P1_20-D01 del 25/02/2019

Novità Commerciali Versione P1_20-D01 rispetto alla versione precedente:

Figura 1 - Automatismo materiali

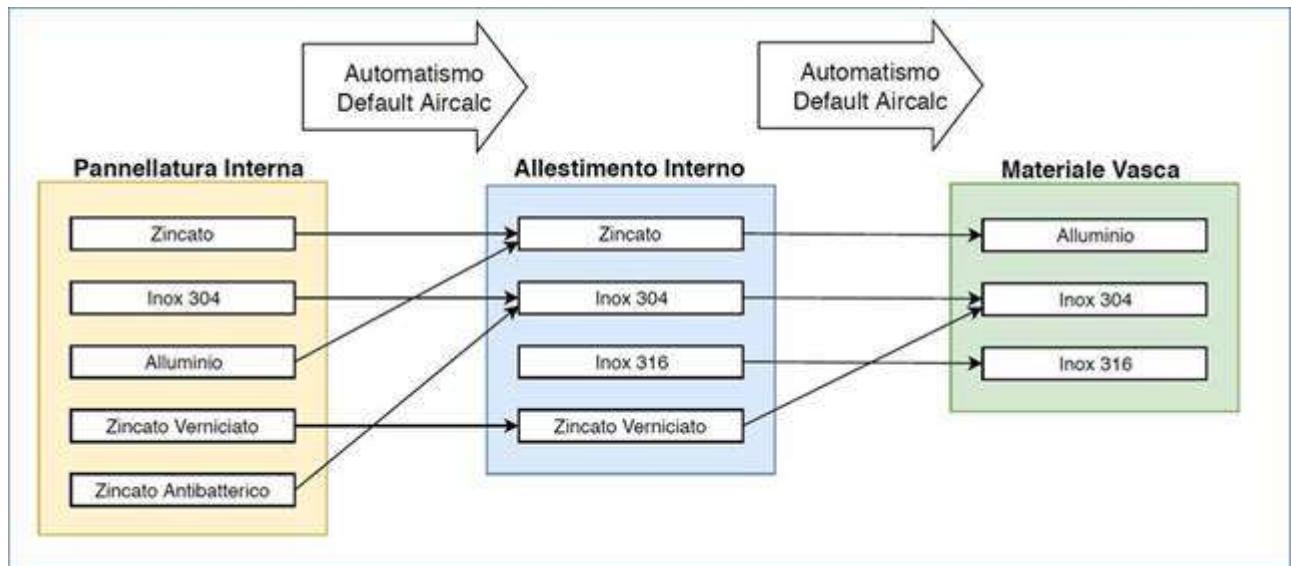
- Aggiunto AUTOMATISMO Default per i Materiali Pann. Interno -> Allestimento Interno -> Mat. Vasca (Vedi Figura1 sotto)
- Aggiunto accessorio “Solo Predisposizione” sui Filtri Assoluti
